Stellungnahme(n) (Stand: 17.11.2023)

Sie betrachten: Nr. 153 "Solarpark Oelde" - vorhabenbezogen -
Verfahrensschritt: Frühzeitige Beteiligung der Behörden gem. § 4 (1) BauGB
Zeitraum: 04.05.2023 - 04.06.2023

Vorhabenträger: 	
Projekt: OWL-Leitung, DN 800, PN 16	
Plantitel: Übersichtsplan mit Blattrahmen	
Planerstellung: 	Blatt-Nr.: 001

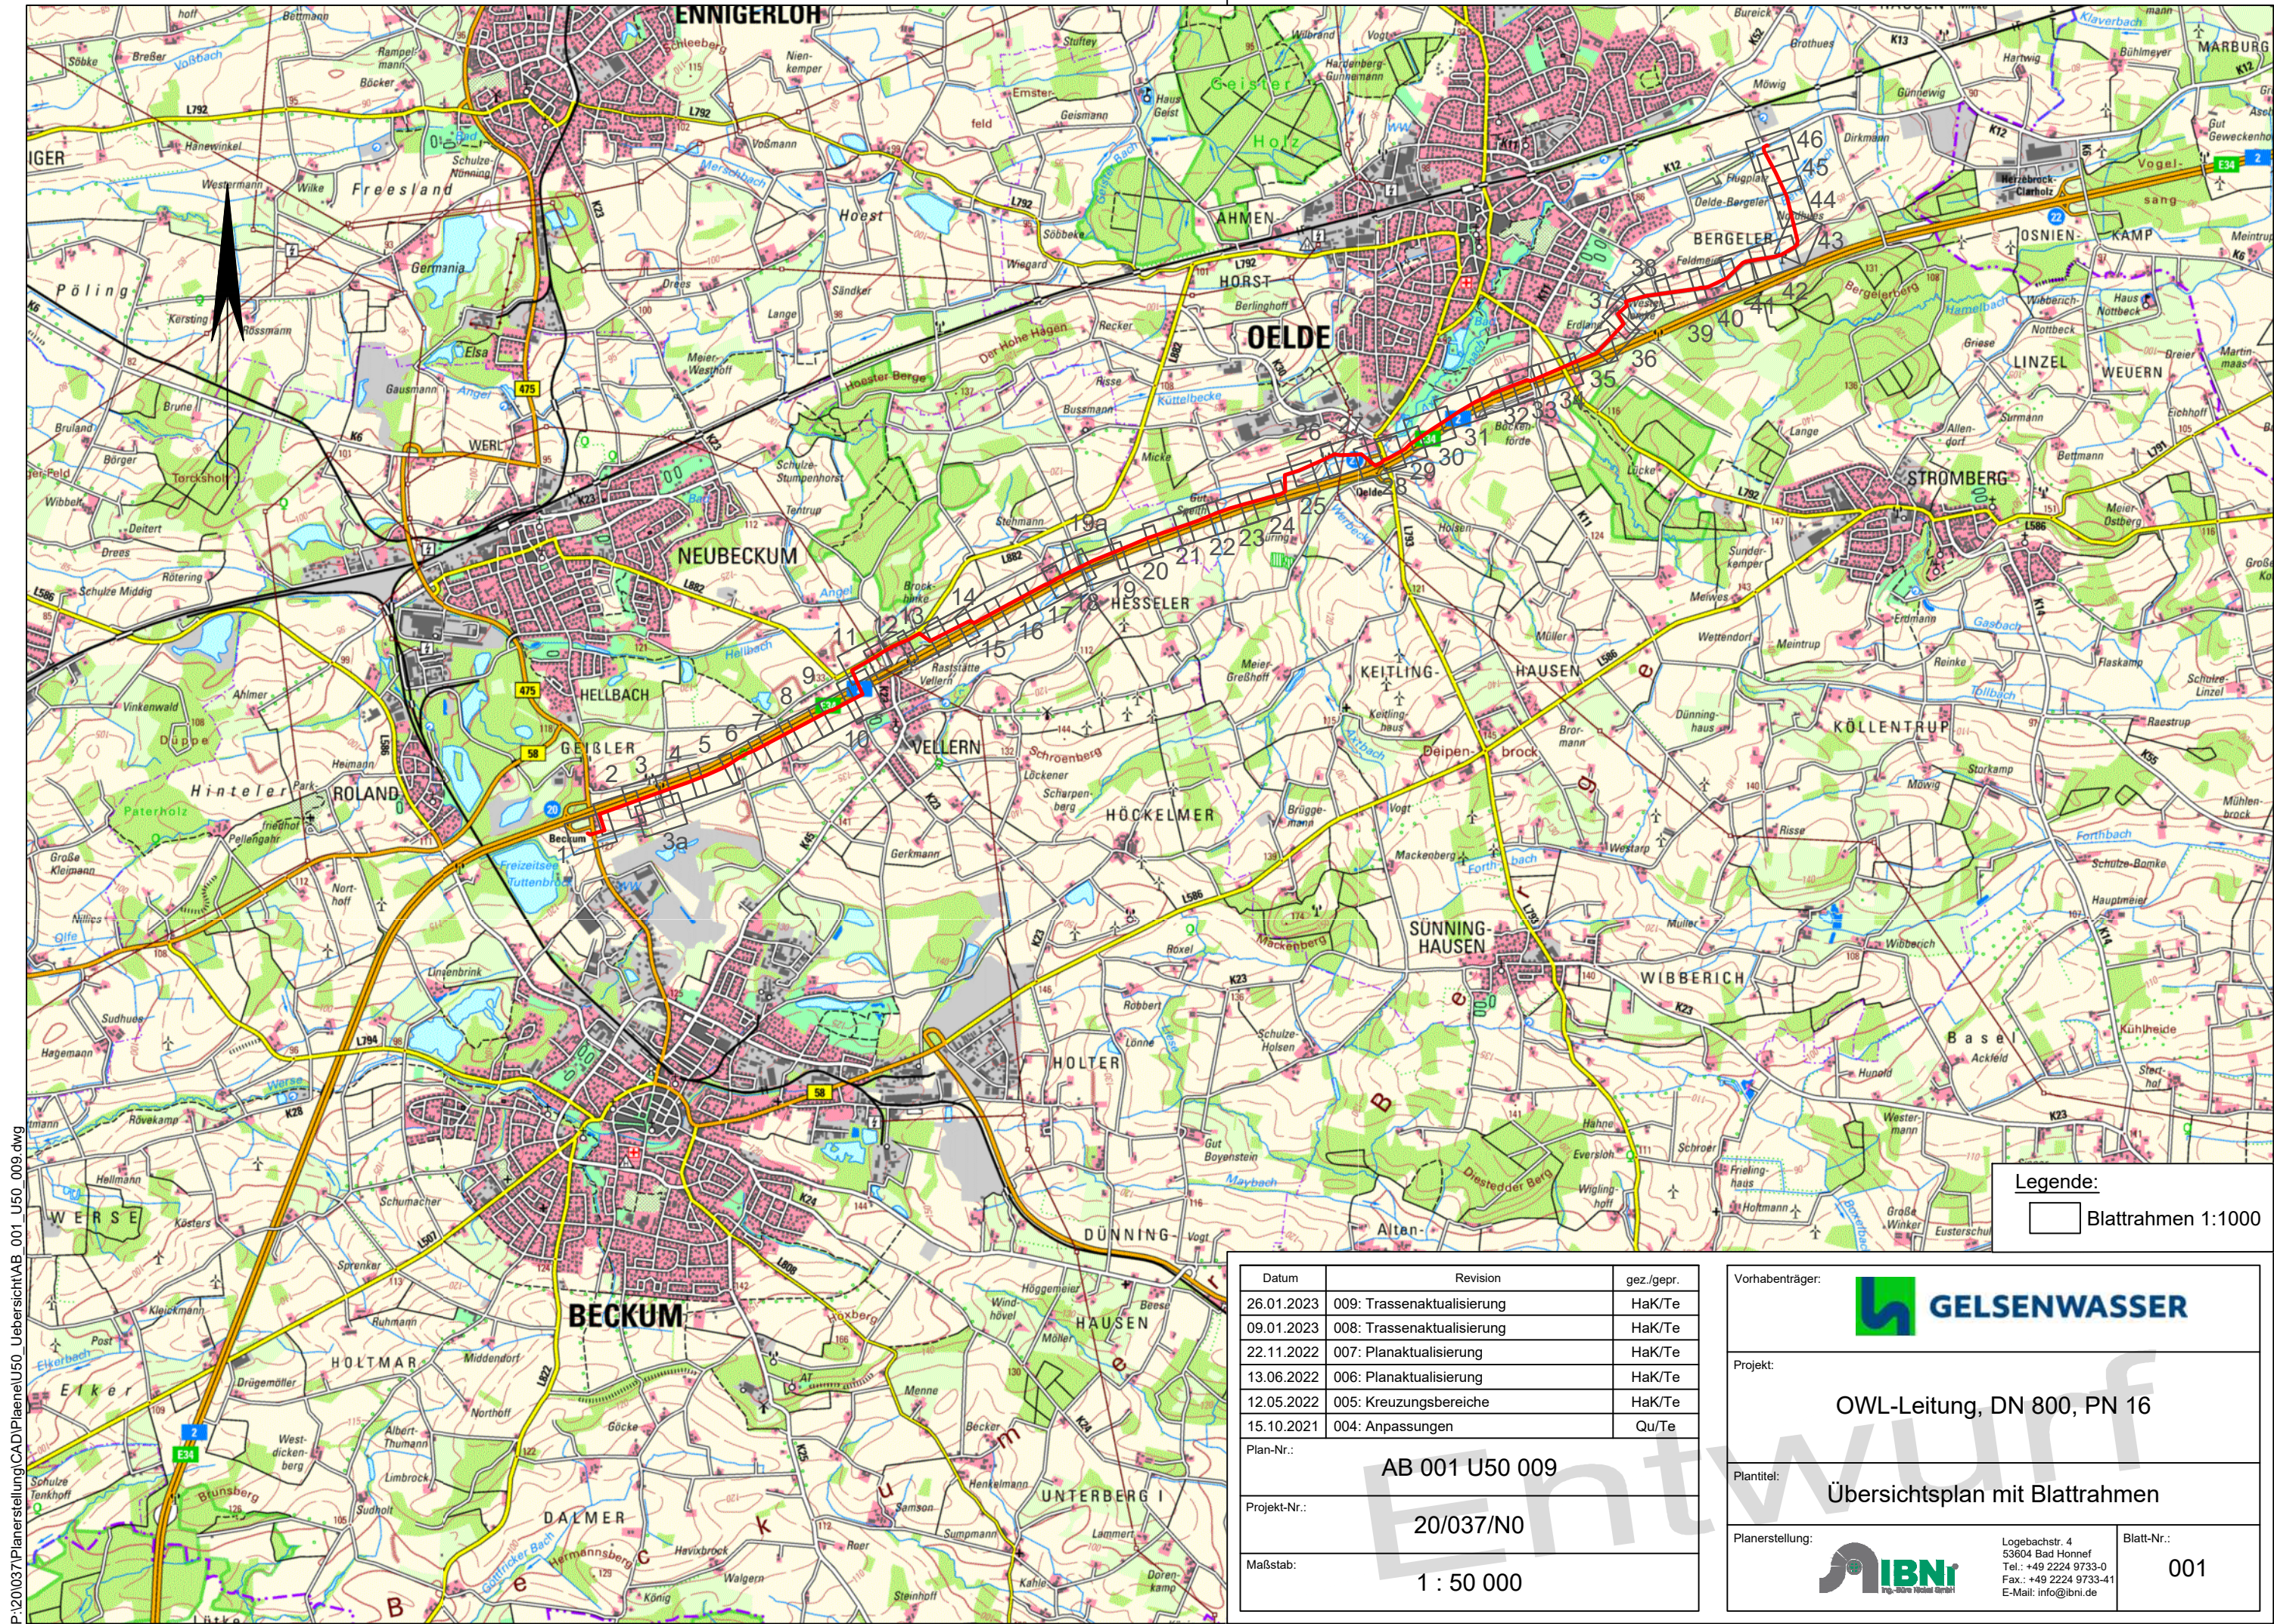
Behörde:	Gelsenwasser AG - Richtfunk und Fernmeldekabel
Frist:	04.06.2023
Stellungnahme:	Erstellt von: Elena Lansing (Stadt Oelde), am: 26.05.2023 , Aktenzeichen: - Sehr geehrter Frau Lansing, im Folgenden die Stellungnahme der GELSENWASSER AG zum Bebauungsplans Nr. 153 „Solarpark Oelde“ der Stadt Oelde: Die GELSENWASSER AG plant den Bau einer Trinkwassertransportleitung DN 800 von Beckum, Geißlerstraße bis Oelde, Wiedenbrücker Straße. Sie dient der Deckung zukünftiger Trinkwasserbedarfe im Raum Ostwestfalen. Der Plananlage anbei („AB_001_U50_009“) können Sie den aktuellen Planungsstand entnehmen. Die gesamte Trasse verläuft dabei in Abstimmung mit der Autobahn GmbH und dem Fernstraßenbundesamt möglichst parallel zur Bundesautobahn A2 (BAB A2) im 40 m breiten Anbauverbotstreifen. Für die durch den „Solarpark Oelde“ und die Trinkwassertransportleitung gemeinsam beplanten Flächen (Gemarkung Oelde, Flur 122, Flurstücke 90, 103 und 104) erfolgten bereits Abstimmungen zwischen der Thüga Erneuerbare Energien GmbH & Co. KG (THEE) und der GELSENWASSER AG zur Realisierung beider Projekte. Im Ergebnis wurde ein durch den „Solarpark Oelde“ nicht überbaubarer Korridor für den Bau und Betrieb der Trinkwassertransportleitung abgestimmt, der sich zwischen der Grundstücksgrenze der BAB A2 und der überbaubaren Grundstücksfläche erstreckt, siehe Darstellung im Übersichtsplan „VORHABENBEZOGENER BEBAUUNGSPLAN NR. 153 „Solarpark Oelde“ – Blatt 1“. Die Breite des Korridors ergibt sich aus der Grundstücksgrenze der BAB A2 im Süden und einer gedachten Linie im Norden, die sich aus dem 40 m breiten Anbauverbotsstreifen der BAB A2 zuzüglich eines Abstands von mindestens 5 m ergibt, siehe ebenfalls Übersichtsplan „Solarpark Oelde“. Die Trinkwassertransportleitung wird dabei nach den Vorgaben der Autobahn GmbH und des Fernstraßenbundesamts mit einem Abstand von ca. 5 m zur Grundstücksgrenze der BAB A2 trassiert. In einem 10 m breiten Schutzstreifen (5 m zu beiden Seiten der Leitungssachse) ist nach den Regelwerken eine Überbauung unzulässig. Die GELSENWASSER AG hat keine Einwände bzw. Bedenken gegen die geplante öffentliche Erschließung/die Herrichtung eines Fußwegs durch den Vorhabenträger des „Solarparks Oelde“ im Schutzstreifen der Trinkwassertransportleitung (siehe „Vorhaben- und Erschließungsplan“), wenn die Detailplanung im Vorfeld mit der GELSENWASSER AG abgestimmt wird. Sollte mit der Errichtung des Solarparks vor Verlegung der Trinkwassertransportleitung begonnen werden, wäre eine aufeinander abgestimmte Bauabfolge der beiden Projekte zur Vermeidung von Bauerschwerenissen sowie aus wirtschaftlichen Gesichtspunkten für beide Seiten sinnvoll. Im Idealfall kann zunächst die Trinkwassertransportleitung verlegt und dann der „Solarpark Oelde“ errichtet werden. Mindestens aber sollten die südliche Umzäunung und der südliche Fußweg erst nach Verlegung der Trinkwassertransportleitung final hergestellt werden. Die GELSENWASSER AG ist aktuell in der Vorbereitung eines Planfeststellungsverfahrens für den Leitungsbau bei der Bezirksregierung Münster, Dezernat 54 und geht gegenwärtig davon aus, die

Baumaßnahmen an dieser Stelle ca. Mitte 2025 durchführen zu können.
